BTI – Boletim Técnico Informativo

Título: Fixação da Cobertura do Rolo da porta VFX 100/300 com flange trapezoidal.

Assunto: Procedimento correto para colocação da cobertura do rolo nas portas rápidas modelo: VFX100/300 com as novas flanges trapezoidais.

Figura 1.1

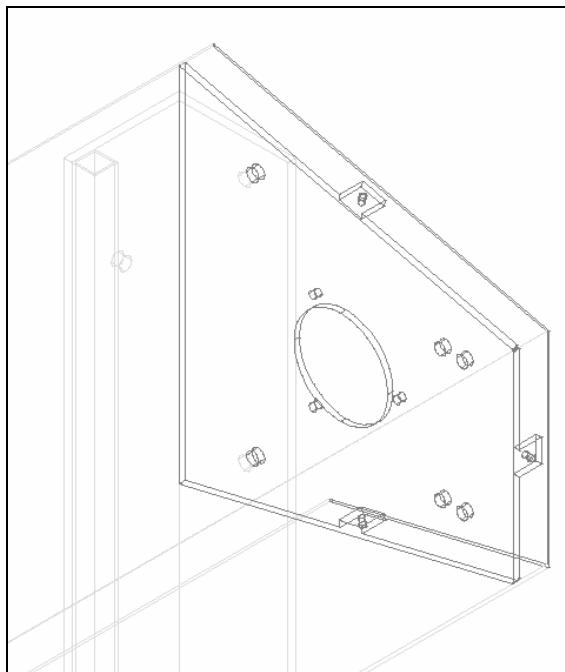
Descrição: Nas novas flanges trapezoidais, quando aplicadas em portas que tenham somente a cobertura do rolo sem a tampa do motor, a instalação deverá proceder conforme a figura abaixo, com as abas da flange viradas para fora.

Acima vemos a **Figura 1.1**, o furo na cobertura do rolo deverá ser feito no ato da instalação, para parafusar a cobertura deverão ser utilizados um parafuso M6x15mm, duas arruelas lisas (uma de cada lado) com uma porca parlock.

Isso acontece pois dificilmente a parede estará nivelada perfeitamente e se mandarmos a cobertura do rolo já furada e a rosca feita na flange pode acontecer dos furos não baterem, e para fazer um novo furo no ato da instalação ficará difícil.

Lembrando que a cobertura do rolo deverá ficar sempre centralizada.

Obs.: Colocar a cobertura do rolo antes de instalar o conjunto Motoredutor.
